6ZG-1

- ASSUNTO** : Protegendo a Unidade Óptica contra poeira
- DESCRIÇÃO** : Faça a correção necessária para evitar que a poeira se acumule na Unidade Óptica dos produtos de modelos equipados com o mecanismo 6ZG-1. A correção também é eficaz na proteção contra poeira do mecanismo dos modelos equipados com diafragma. Consulte o RELATÓRIO DO ESTUDO DE MANUTENÇÃO DE PRODUTOS SK-98-03 para obter mais detalhes.

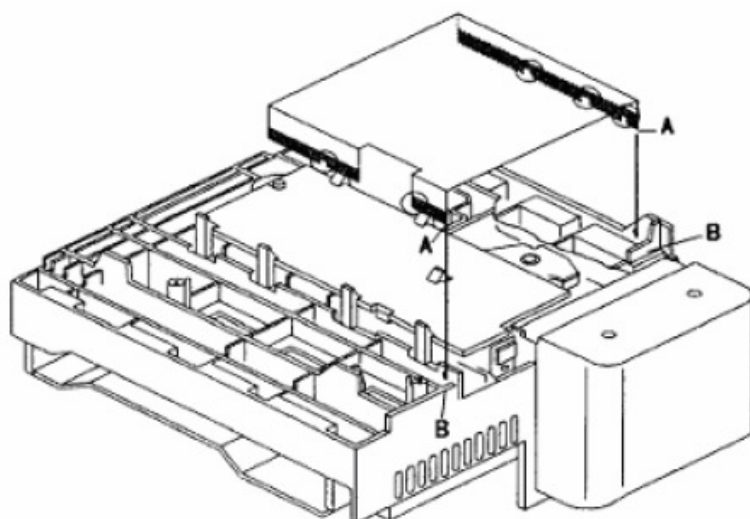
- CORREÇÃO** : Fixe o Protetor contra poeira na parte inferior do mecanismo 6ZG-1 usando os seguintes procedimentos:
1. Aplique a fita de dois lados adesivos do Protetor contra poeira no mecanismo 6ZG-1. Faça coincidir as posições A do Protetor contra poeira com as posições B do mecanismo 6ZG-1. Monte o Protetor contra poeira e fixe-a com segurança.

2. Aplique o agente adesivo necessário (Nº 1600 B) em cinco lugares (adesivo de dupla face) marcados com um círculo no diagrama abaixo.
- Nota:** O Protetor contra poeira deve ser fixado com o agente adesivo.

Ref.	Nome da Peça	Nº da Peça	Observações
	PROTETOR CONTRA POEIRA 6ZG-1	86-ZG1-241-01A
